5501XS, 5671XS и соответствующие натяжители

Бензиновые двигатели RENAULT 1,4 16V и 1,6 16V

Рис. 1

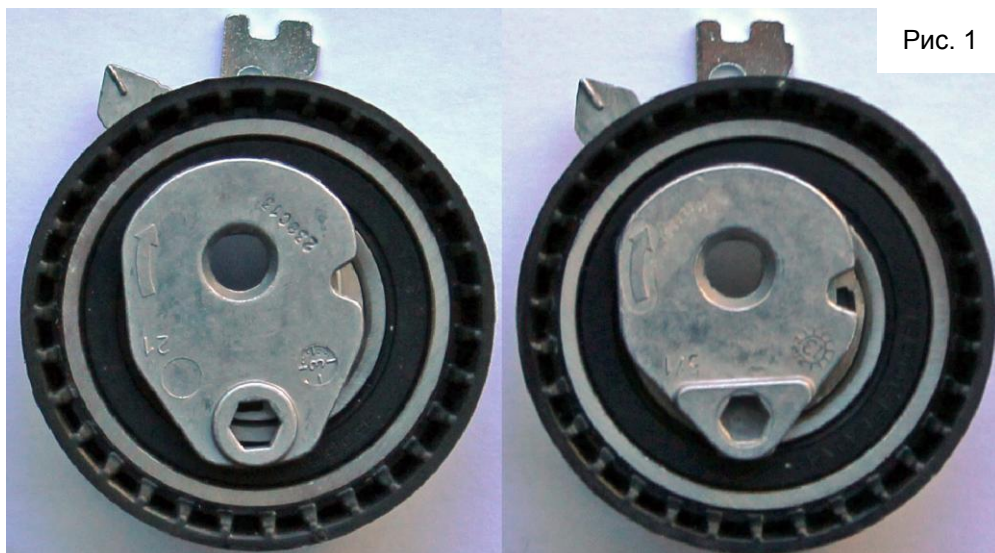
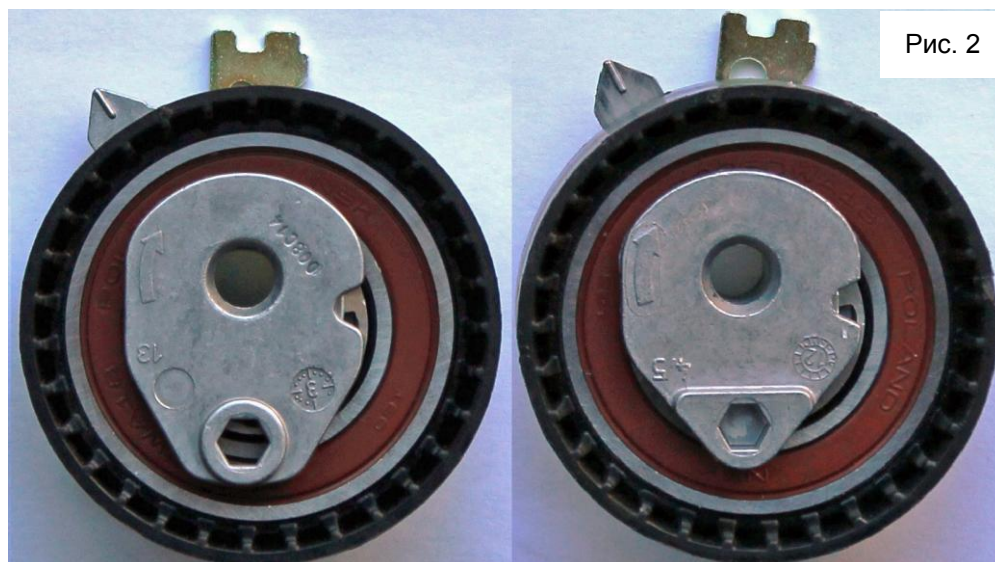
В результате модернизации компонентов, устанавливаемых на конвейере, ремень ГРМ 5501XS, его натяжители T43064 (рис. 1, слева) или T43168 (рис. 1, справа), а также соответствующие ремкомплекты выводятся из эксплуатации. Они больше не будут устанавливаться на двигатели Renault K4M/K4J.

Ремень 5501XS был заменен моделью 5671XS, натяжитель T43064 был заменен моделью T43236 (рис. 2, слева), а натяжитель T43168 был заменен моделью T43238 (рис. 2, справа).

Все четыре натяжителя выглядят идентично, однако у них есть важные эксплуатационные различия. Натяжители T43236 и T43238 нового поколения обеспечивают меньшее натяжение ремня и поэтому могут использоваться только с ремнем нового поколения 5671XS, конструкция которого была специально разработана для этой модернизации.

На модели автомобилей с двигателями K4J/K4M, произведенными до 2013 г., все еще можно устанавливать ремень (5501XS) и натяжители (T43064 и T43168) старого поколения и комплекты из ваших складских запасов. Запрещается выполнять совместную установку запасных частей старого и нового поколения. Новый ремень (5671XS) можно использовать на всех моделях автомобилей с двигателями K4M/K4J, однако его следует применять исключительно в комбинации с натяжителями нового поколения (T43236 и T43238).
